Modifications sphères de suspensions sur Xantia Activa

Montage multicouches

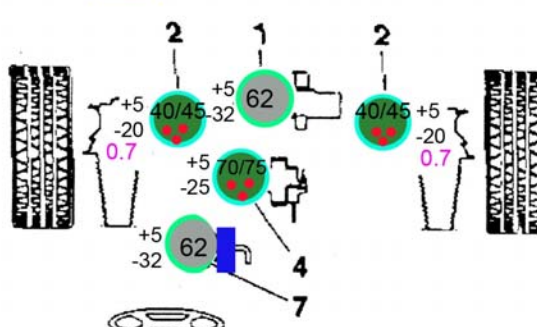
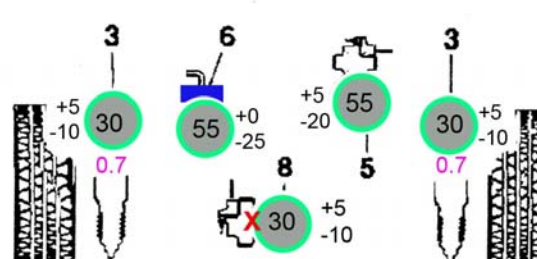
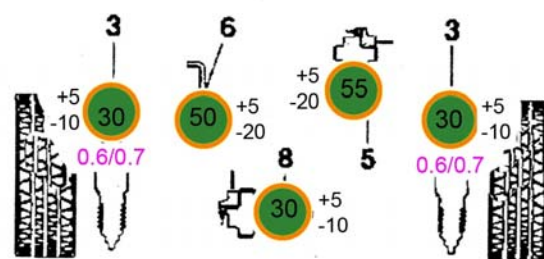
Montage d'origine

- 5272 43
 5271 52 sauf V6 ->12/97
 5271 C7 (40bars)V6 ->12/97
 5272 52 (0.7 mm)
 95 669 124 sauf V6 et ts modèles 06/95->12/97
 5276 09 (70bars) V6 et ts modèles 06/95->12/97
 5276 11
 5276 11 (55 bars) avec montage sur adaptateur
 5272 43 avec montage sur adaptateur
 5272 52 supprimer les clapets d'amortisseur voir lien
<http://christophe.tatin.free.fr/AblationAmortisseur>
